### ***Intervento di traffic calming e messa in sicurezza del nucleo urbano di Polegge***

pgn 55131/2026

**Bilancio Partecipativo 2026 – Pareri di ammissibilità tecnica**  
**Progetto Consiglio di Quartiere 8**

Le osservazioni di seguito riportate sono estratte dai pareri resi dai competenti uffici tecnici comunali (pgn 87226/2026 e pgn 89055/2026), recepiti con delibera di Giunta comunale n. 98 del 27.05.2026.

INCROCIO SOPRAELEVATO IN ASFALTO STAMPATO E ATTRAVERSAMENTO PEDONALE INTEGRATO

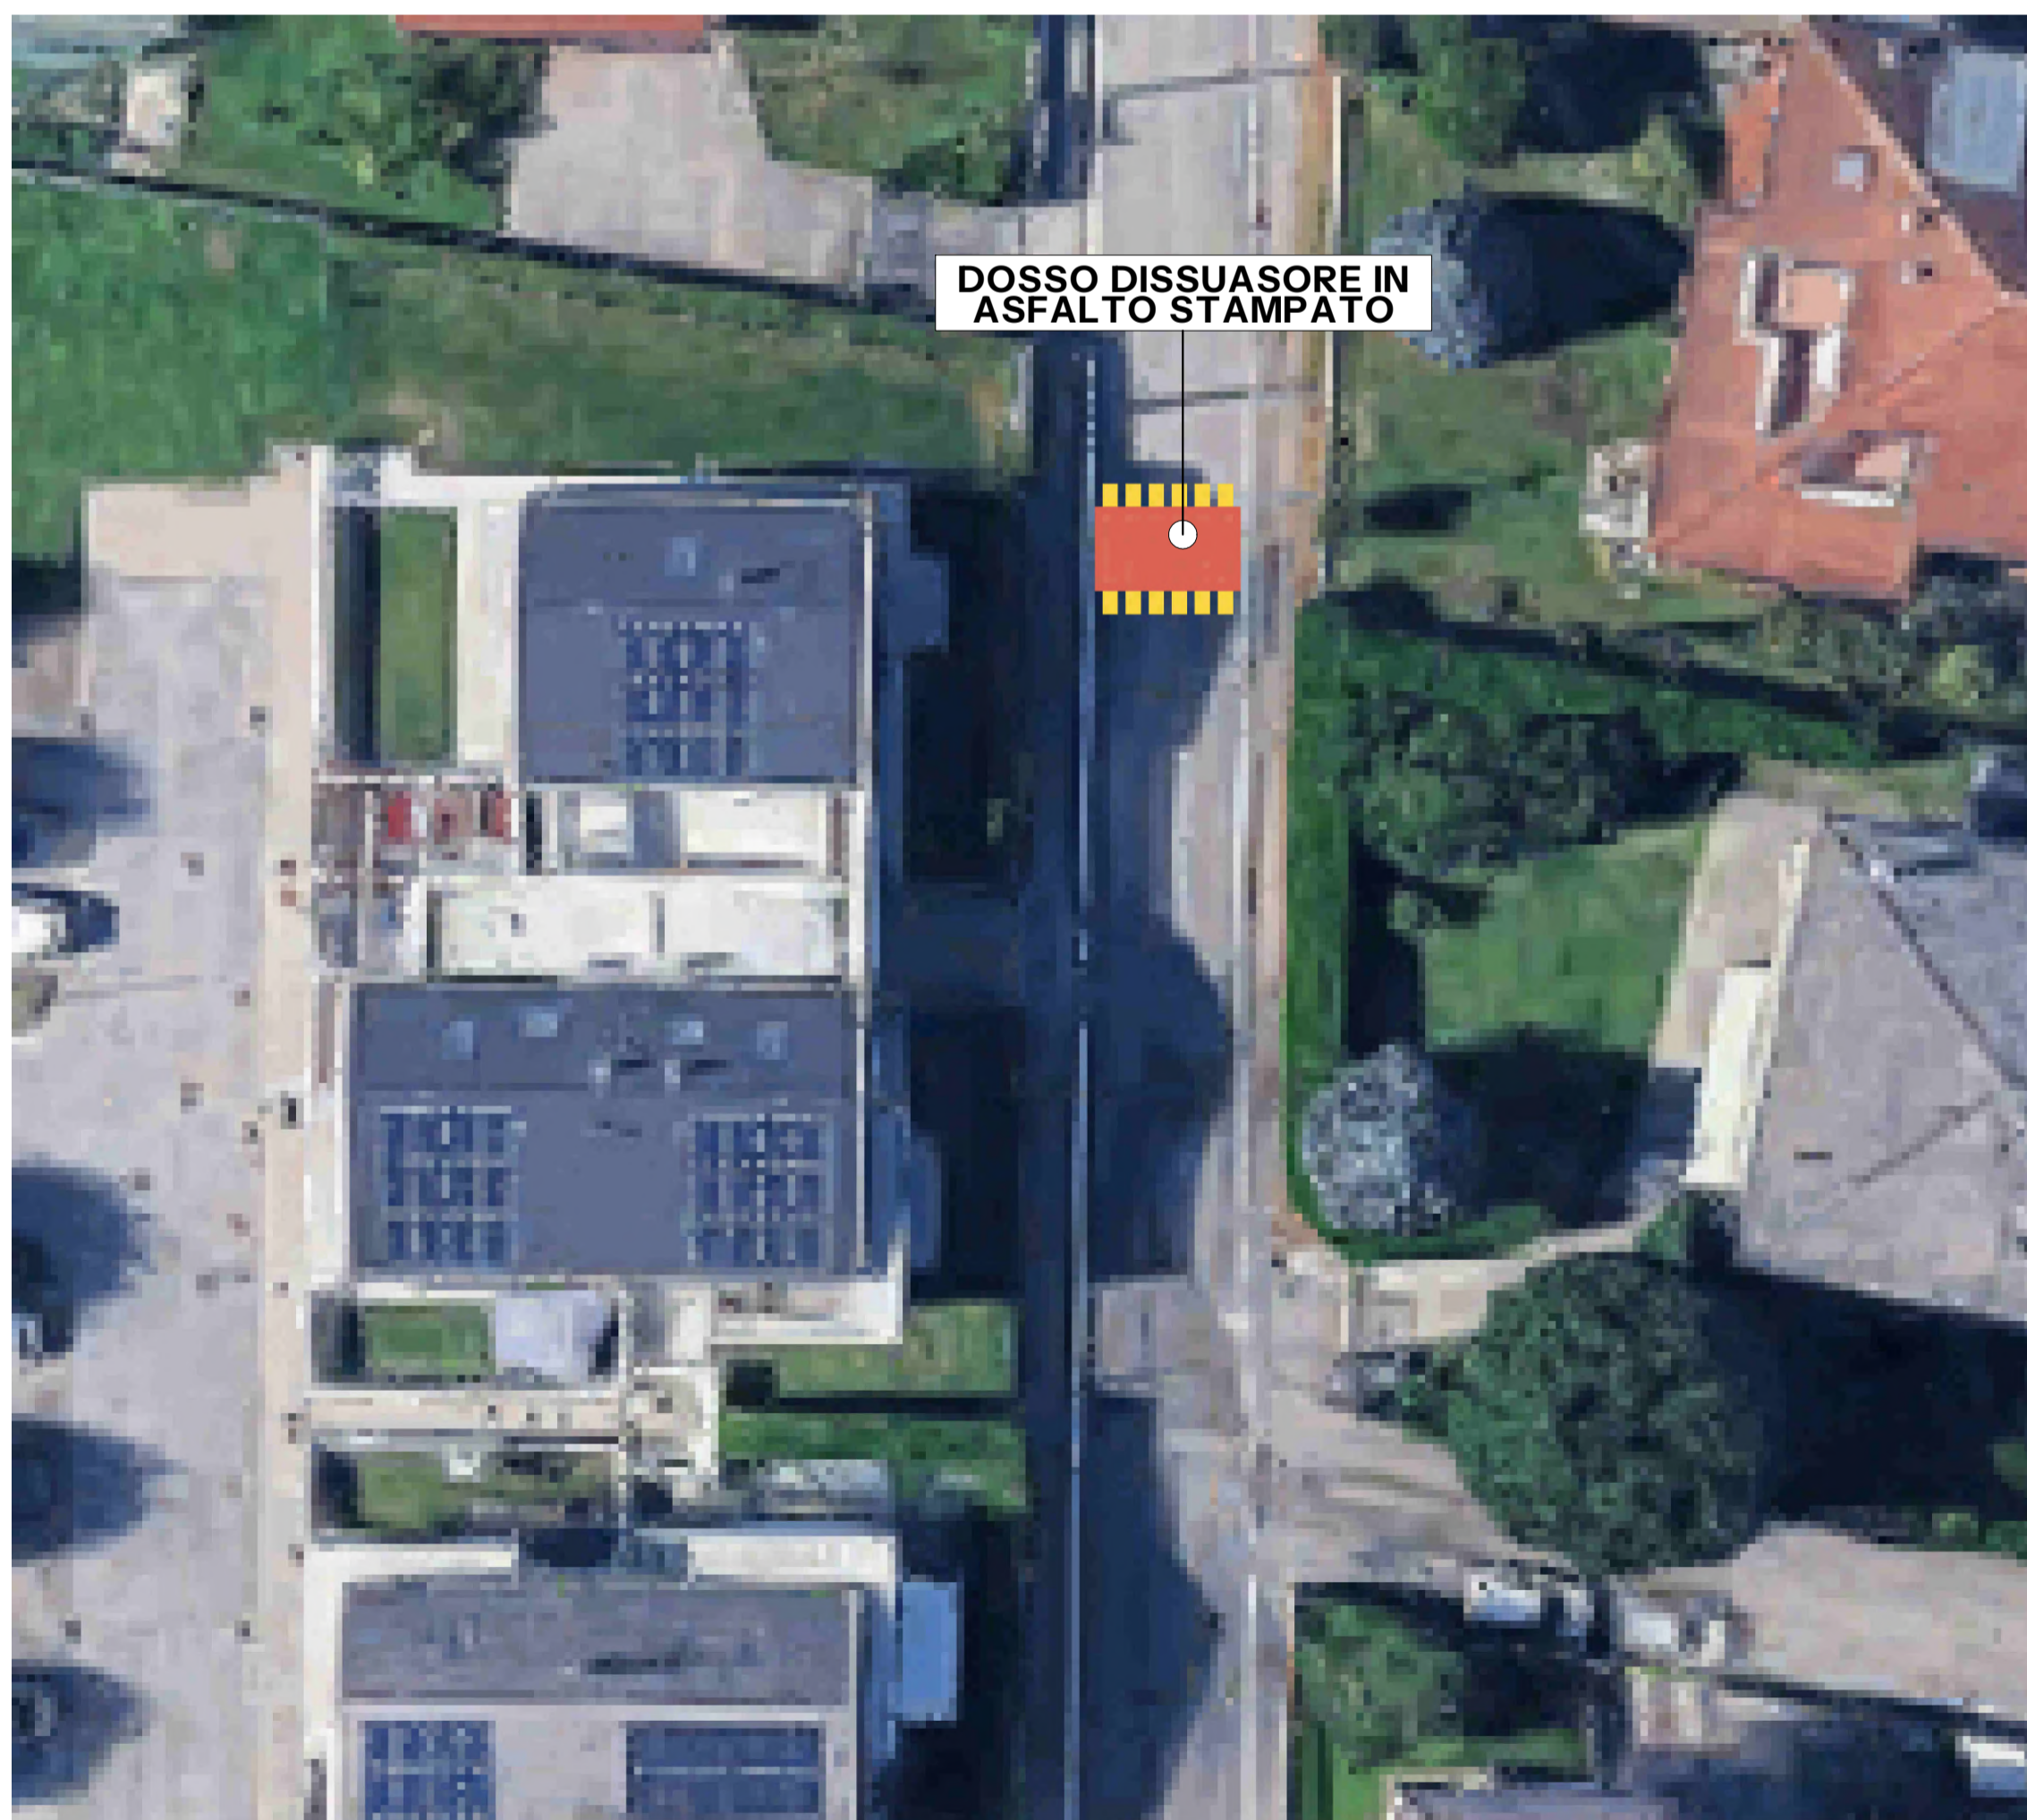
- strada comunale di Polegge, in prossimità della Roggia del Maglio: parere favorevole;
- intersezione tra strada comunale di Polegge e strada Cimitero di Polegge: parere favorevole, evidenziando comunque la presenza di abitazioni che potrebbero lamentare aumento della rumorosità;
- strada comunale di Polegge, angolo strada Chiesa di Polegge: parere contrario per la presenza di un edificio residenziale in adiacenza al dosso e la non piena percorribilità per il pedone;
- strada Cimitero di Polegge: parere favorevole, evidenziando comunque la presenza di abitazioni che potrebbero lamentare aumento della rumorosità.
